# 柏崎刈羽原子力発電所第7号機 工事計画認可申請に係る論点整理について

2020年3月26日  
東京電力ホールディングス株式会社

## 【説明内容】

- 下記の第836回審査会合以降において抽出された工事計画認可申請の論点及び第830回審査会合での指摘について対応状況を説明する。

図1 クリップ引張試験概要図

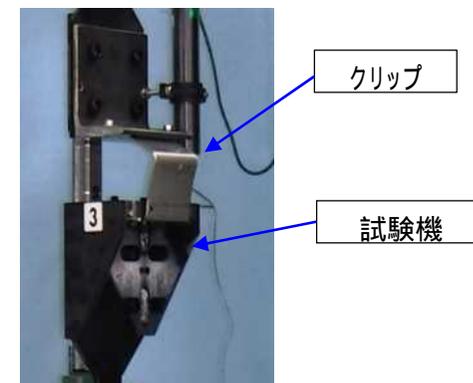
NO	コメント内容	回答	ページ番号	備考
	ブローアウトパネル（以下「BOP」という。）のモックアップ試験やクリップ引っぱり試験等のこれまで実施した試験データを示すこと。また、それらの試験データや構造を踏まえて、BOPの開放、燃料取替床ブローアウトパネル閉止装置（以下「オペフロBOP閉止装置」という。）の成立性について説明すること。	燃料取替床ブローアウトパネル（以下「オペフロBOP」という。）、主蒸気系トンネル室ブローアウトパネル（以下「MSトンネル室BOP」という。）、オペフロBOP閉止装置の機能確認試験の内容と結果についてまとめました。	10～18	
	オペフロBOPのクリップ引張り試験の試験体数を「建築構造部材の耐力試験等で一般的に用いられる3体」としているが、クリップ作動のばらつき等を踏まえて、試験体数の妥当性を整理して説明すること。	クリップ試験体数の妥当性についてまとめました。	19～20	
	燃料取替床ブローアウトパネル強制開放装置(自主設備)（以下「オペフロBOP強制開放装置」という。）について、詳細図面を示すこと。また、開放方法や開放の際にガイドレールに当たらないなどの悪影響を与えないことを説明すること。	オペフロBOP強制開放装置の試験内容及び、開放挙動と閉止装置に悪影響がないことについてまとめました。	21～24	
	オペフロBOP開放について、ISLOCA時の蒸気放出経路を示し、開放圧力（3.43kPa）に対するクリップの作動誤差、ばらつき等の評価を踏まえた上で、MSトンネル室BOPの開放圧力（9.81kPa）に対する裕度、影響（動作しないこと）を説明すること。	建屋の配置図（断面図）を用いて、蒸气流路／圧力伝播等を踏まえ、開放圧力に対するクリップ作動誤差・ばらつき等の評価結果を踏まえた上でMSトンネル室BOP開放圧力に対する裕度、影響を評価し、問題ないことをまとめました。	25

試験は、クリップ取付部を模擬した鋼材にクリップを取り付け、引張試験機にて鋼材を引っ張ることにより、クリップの耐力を測定する。

なお、試験体数は、建築構造部材の耐力試験で一般的に用いられ、また建築物における天井脱落対策に係る技術基準の解説等の規格を踏まえて3体とする。

クリップの最大耐力は表2の通り。なお、クリップは約  mm引っ張られるとクリップ取付部から外れる（クリップは開放の抵抗とならない）ことを確認した。

図11 クリップ引張試験概要図

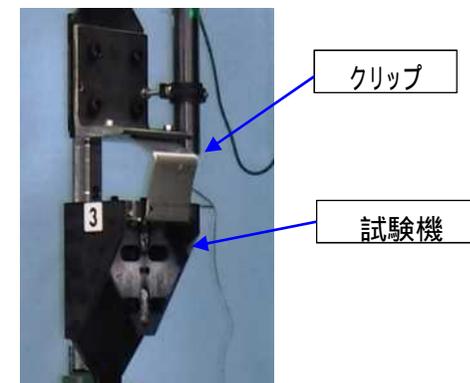
# 指摘事項 への回答 クリップ試験体数の妥当性について

先行プラントではクリップ引張試験の試験体数を安全保護系計器のドリフト評価指針（J E A G 4621-2007）を踏まえて30体実施しているが、柏崎刈羽7号機においては建築物における天井脱落対策に係る技術基準の解説等の規格を踏まえて3体で実施している。参考になっている規格の詳細について表14に示す。

表13のクリップ引張試験結果に - 3 または + 3 を考慮すると、開放荷重は約30.8 kN及び約40.2 kNと計算される。このため、S dによる地震荷重約19.2kN及び設計差圧3.43kPa時の開放荷重約52.2 kNに対して、3割程度（約10kN程度）の十分な余裕を有している。また、幅約75mmと幅約37.5mmのクリップの耐力試験結果から幅が半分になると耐力も概ね半分になることから、公差（±1.0mm）がクリップ耐力に与える影響は小さく、ブローアウトパネルの機能は確保される。

図12に示す通り、柏崎刈羽7号機では設計差圧及びS dによる地震荷重に対して試験体3体の引張試験記録からでも裕度が確認されている為、データ拡充をする必要がなく試験体は3体で妥当である。
